Title - Sujet CD Howe Aménagement/Refit	
Solicitation No. - N° de l'invitation EP067-151357/A	Amendment No. - N° modif. 003
Client Reference No. - N° de référence du client 20151357	Date 2015-01-22
GETS Reference No. - N° de référence de SEAG PW-\$\$\$FG-340-66468	
File No. - N° de dossier fg340.EP067-151357	CCC No./N° CCC - FMS No./N° VME
Solicitation Closes - L'invitation prend fin at - à 02:00 PM on - le 2015-02-03	
Time Zone Fuseau horaire Eastern Standard Time EST	
F.O.B. - F.A.B. Plant-Usine: <input type="checkbox"/> Destination: <input checked="" type="checkbox"/> Other-Autre: <input type="checkbox"/>	
Address Enquiries to: - Adresser toutes questions à: Brouillet, Richard	Buyer Id - Id de l'acheteur fg340
Telephone No. - N° de téléphone (819) 956-0457 ()	FAX No. - N° de FAX (819) 956-8335
Destination - of Goods, Services, and Construction: Destination - des biens, services et construction: Édifice CD Howe/ CD Howe Building 235 rue Queen Street Ottawa, ON K1A 0H5

LE BUT DE MODIFICATION 3 EST POUR AJOUTER ADDENDA 2 ET 3

Projet n° R.064703.002

C.D. HOWE BUILDING, OTTAWA, ON
1W FIT UP AND M&E UPGRADE

2
A111
PLAN DE DÉMOLITION DU
NIVEAU 1 OUEST (PARTIEL)
SCALE 1:100

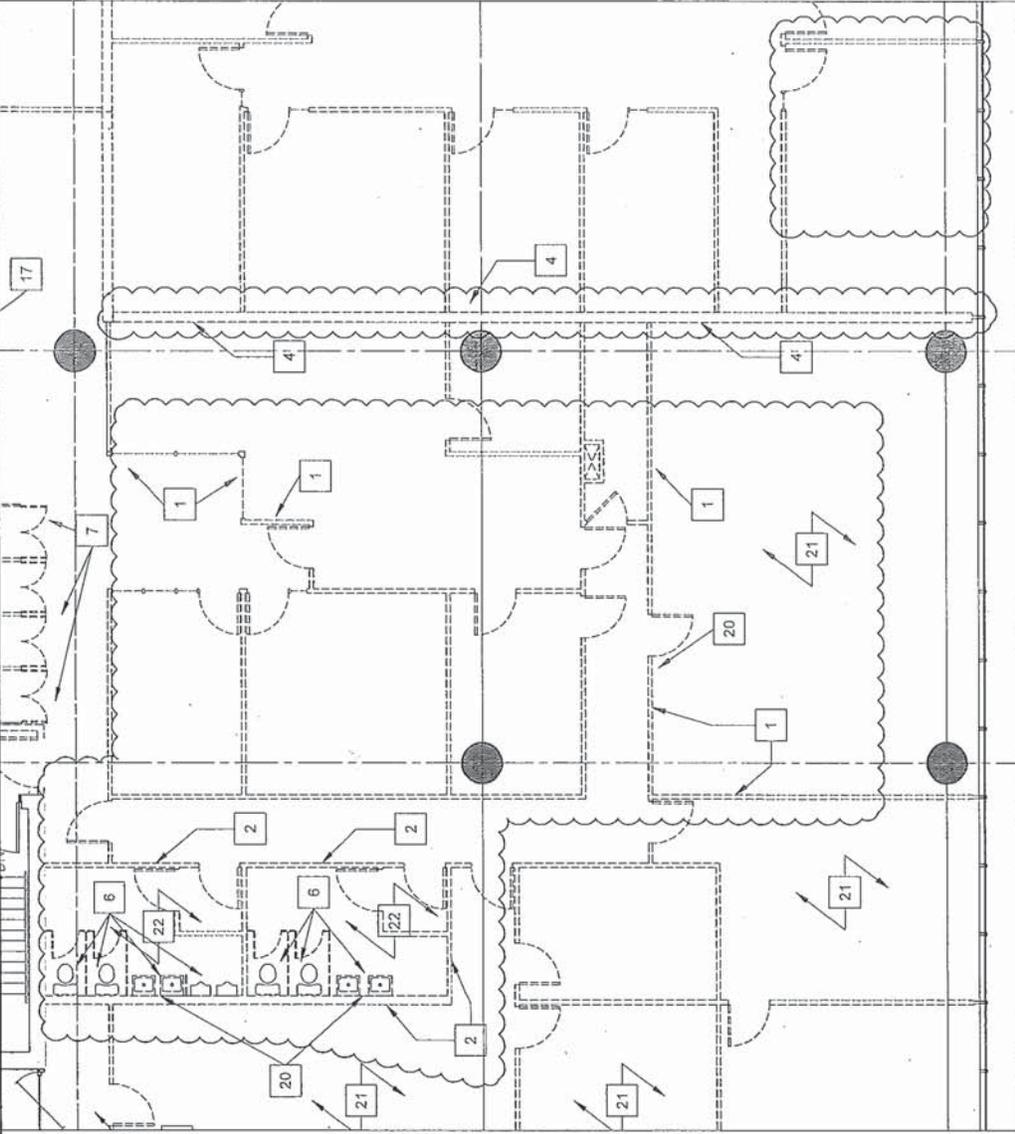
.4 Se reporter au **Détail 2/A111** (plus précisément à l'aire encadrée située entre les repères E2 et G4). Ajouter le croquis ADD2-SK2 (ci-joint) :

AJOUTER les notes 1 et 2, tel qu'indiqué dans le croquis ADD2-SK2.

.5 Se reporter au détail **2/A111** (plus précisément à l'aire encadrée à droite du repère 4 entre les repères E et G). Ajouter le croquis ADD2-SK2 (ci-joint) :

SUPPRIMER la référence à la cloison existante devant rester en place, et **REEMPLACER** par une indication que la cloison existante doit être démolie.

AJOUTER la note 4, tel qu'indiqué dans le croquis ADD2-SK2.

Drawing no.
ADD2-SK3

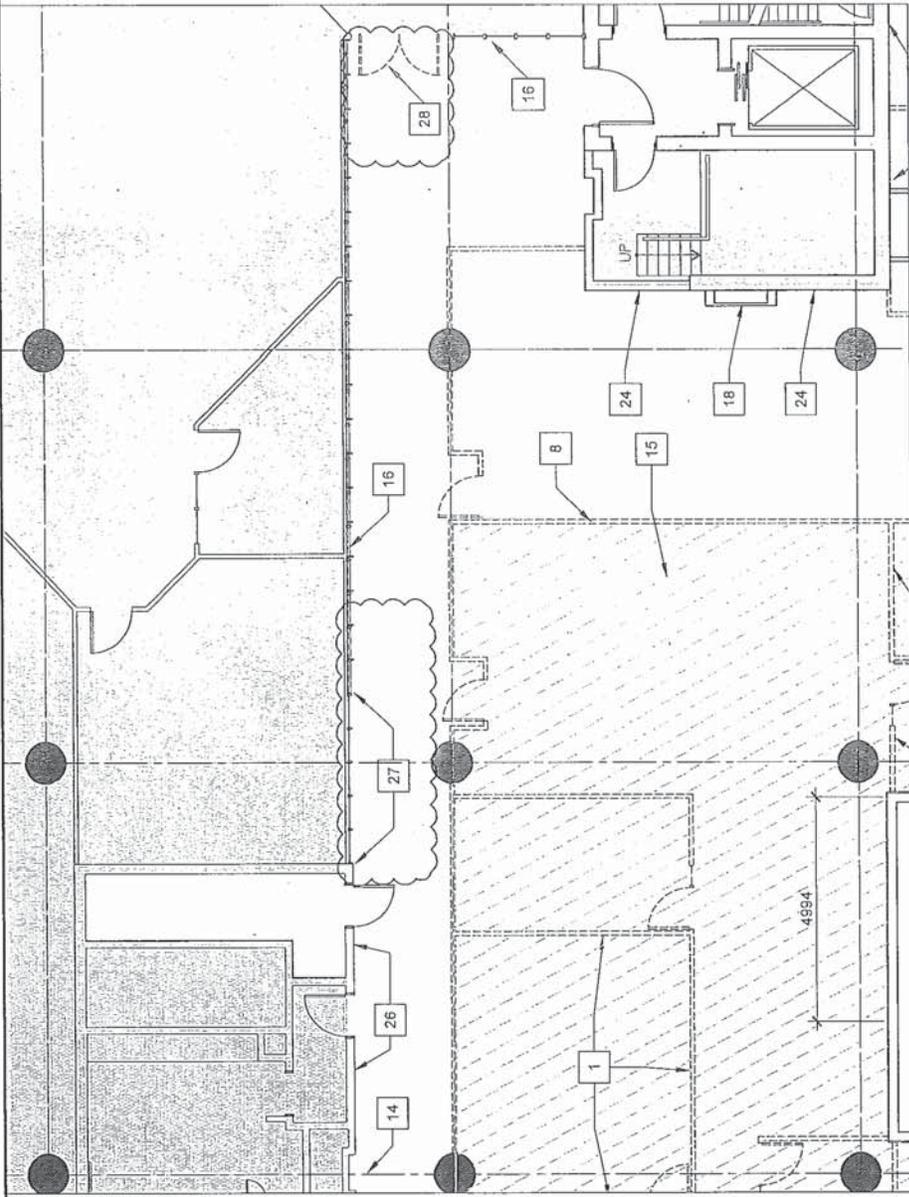
- .6 Se reporter au détail **2/A111** (plus précisément à l'aire encerclée située entre les repères 4 et 5). Ajouter le croquis ADD2-SK2 (ci-joint) :
REMARQUE : Tenir compte de la configuration des cloisons à démolir.
- .7 Se reporter au détail **3/A111** (plus précisément à l'aire encerclée située au-dessus le repère E et entre les repères 9 et 10). Ajouter le croquis ADD2-SK3 (ci-joint) :
AJOUTER la note 27, tel qu'indiqué dans le croquis ADD2-SK3.
- .8 Se reporter au détail **3/A111** (plus précisément à l'aire encerclée à droite du repère 4). Ajouter le croquis ADD2-SK3 (ci-joint) :
NOTE : Le Porte a l'enleve
AJOUTER la note 28, tel qu'indiqué dans le croquis ADD2-SK3.

1
A121
PLAN DE CONSTRUCTION DU
NIVEAU 1 OUEST (PARTIEL)

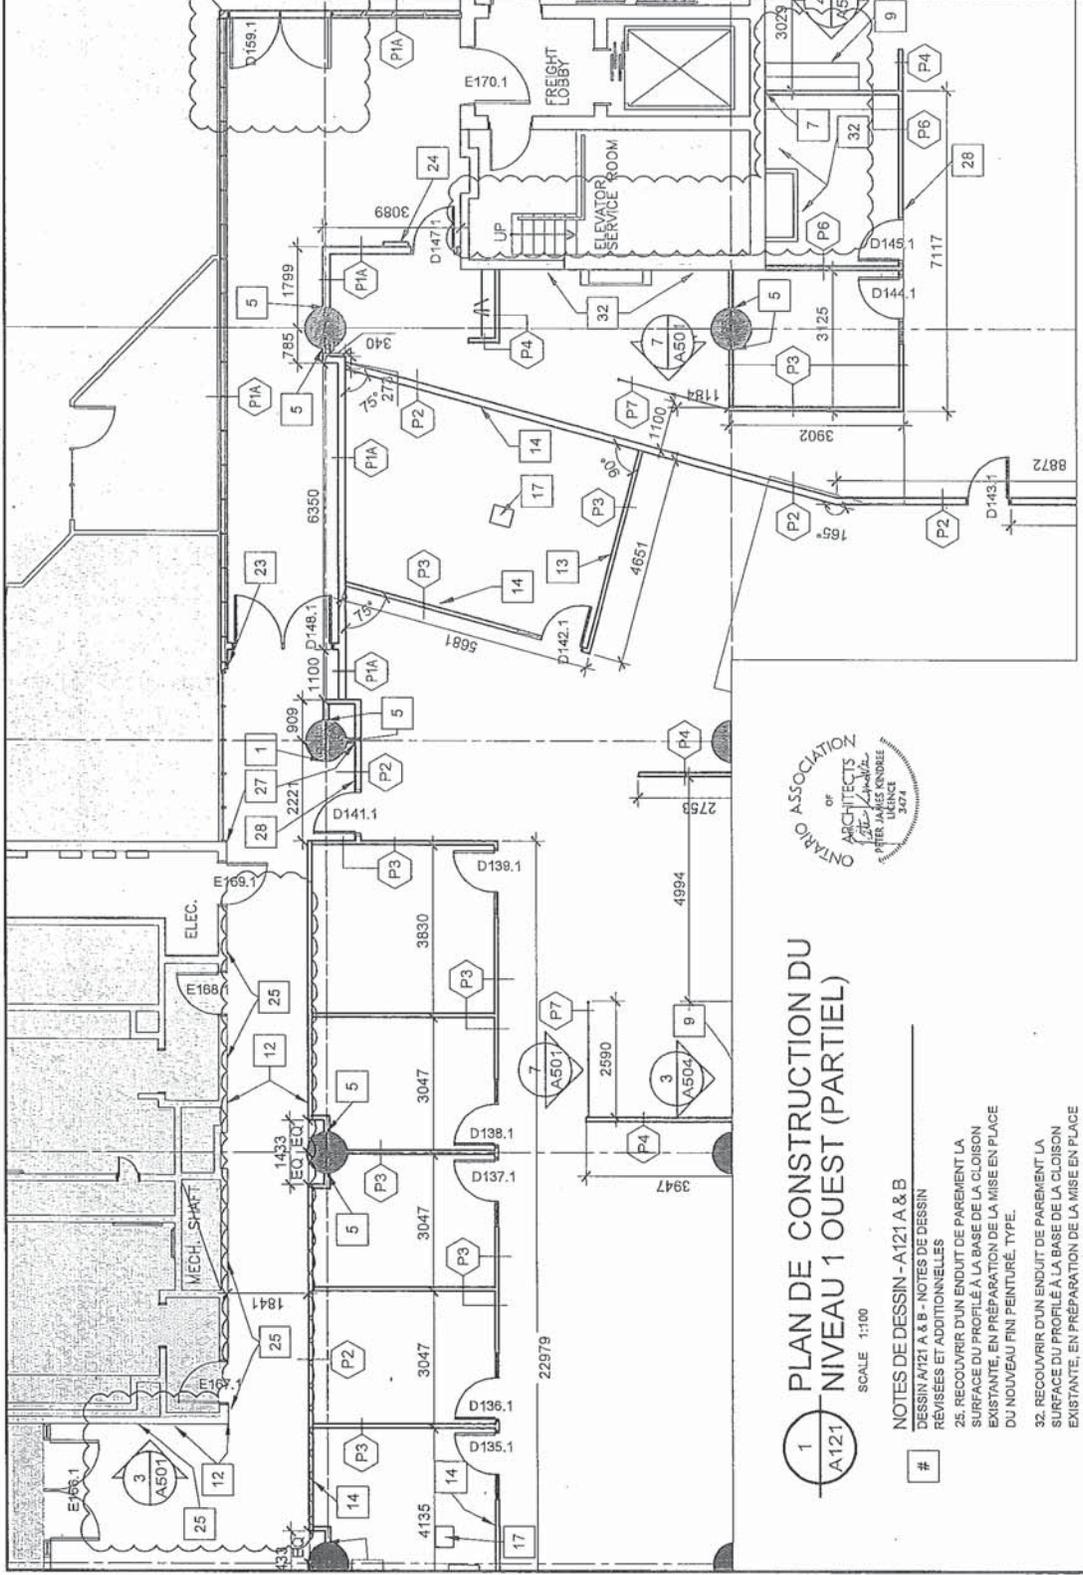
- .2 Se reporter au détail **1/A121** (plus précisément à l'aire encerclée au-dessus du repère E). Ajouter le croquis ADD2-SK3 (ci-joint) :
AJOUTER la note 25, tel qu'indiqué dans le croquis ADD2-SK4.

- .3 Se reporter au détail **1/A121** (plus précisément à l'aire encerclée au-dessus du repère 10). Ajouter le croquis ADD2-SK3 (ci-joint) :
AJOUTER la note 32, tel qu'indiqué dans le croquis ADD2-SK4.

1 DÉTAIL EN COUPE CLOISON
A506 RÉNOVÉE ET COUPE-FEU
SCALE 1:5

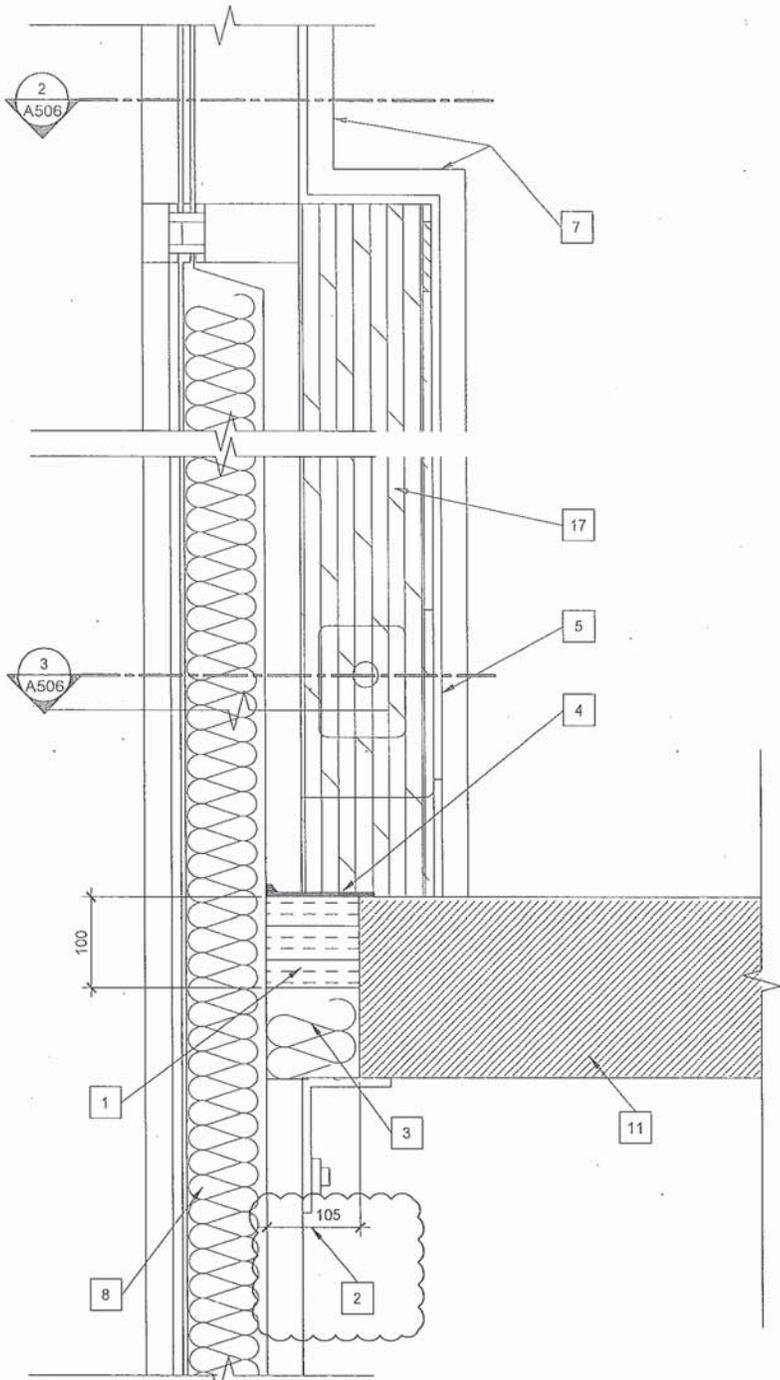
6. **A506 DÉTAILS DE L'IMMEUBLE DE BASE ET DE LA SALLE DES COMMUNICATIONS**
.1 **SUPPRIMER** DÉTAIL 1/A506 et la, **REEMPLACER** par ce qui suit:
DÉTAIL 1/A506 tel qu'indiqué dans le croquis ADD2-SK6.
